**Faxe Kommune**

UDSKIFTNING AF BRO NR. 100 - NØRREBRO, UF AF KARISE BÆK

Fra: Anne Planeta Etzerodt <aplan@faxekommune.dk>
Sendt: 1. april 2020 14:36
Til: Thomas Holm Skov <thhs@broconsult.dk>
Emne: Spørgsmål til bro 100_Karise Nørrebro

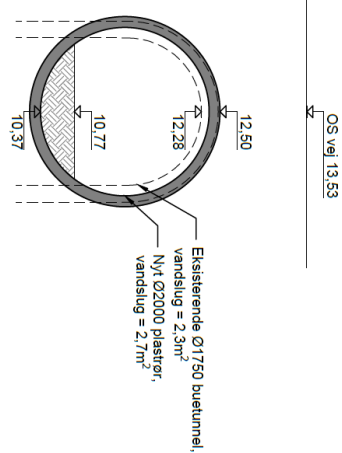
Tegning i ansøgning angiver kote 10,37 som rørets bund og kote 10,77 som den nye vandløbsbund (toppen af grusblandingen), se tværsnit. I længdesnittet ligner det, at grusblandingens topkote er i 10,82. – Hvad er koten på den nye vandløbsbund gennem røret?

Ansøgningen beskriver en Ø1750 buetunnel af 6 meter + et Ø1750 rør af 22 meter. I tegningens tværsnit angives et eksisterende vandslug på 2,3 m². Samtidig angives det nye vandslug til at være 2,7 m². I mail af 27. marts skriver i, at buetunnel er Ø2000, og skifter til et Ø1750 rør. Er buetunnelen 1750 eller 2000?

Åløbets bund ved indløb vil være i kote 18,85 med lineært fald mod kote 18,66 ved udløb. Disse koter er på baggrund af opmålingen udført i starten af året.

Jeg beklager forvirringen her. Buetunnelens bredde er 2000 mm.

Bilag 3: Længdesnit

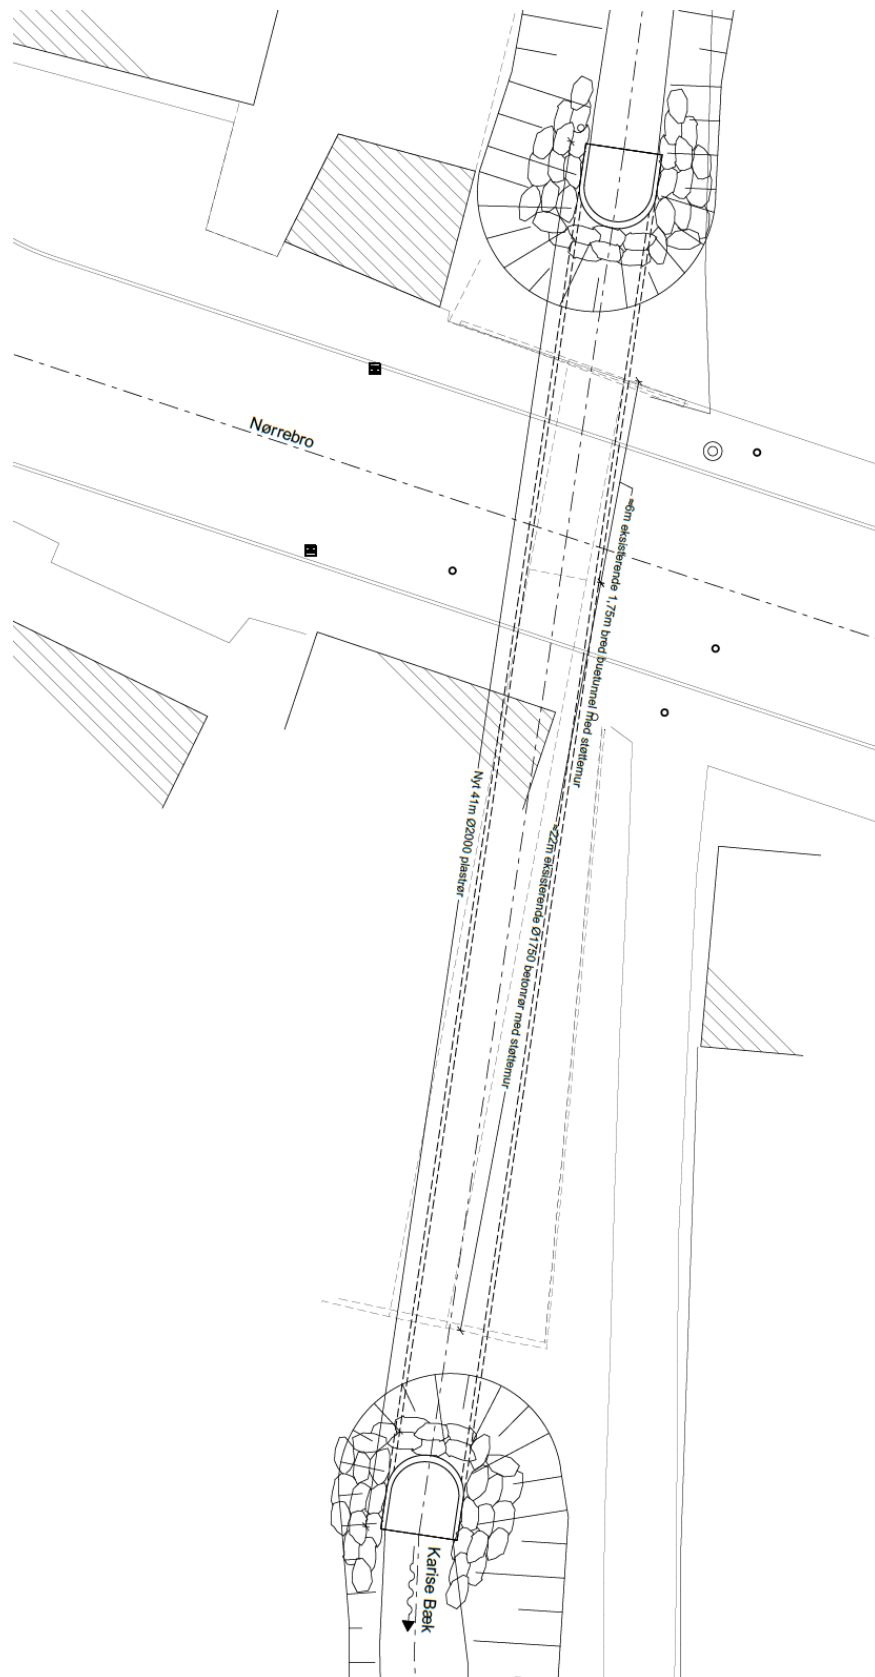
– Anlægges røret med et fald?

Røret anlægges uden fald og der udføres fald i gydegruset igennem røret. Dette gøres, da det vil være svært at styre faldet præcist på et rør af denne størrelse og for at gøre arbejdet så nemt som muligt.
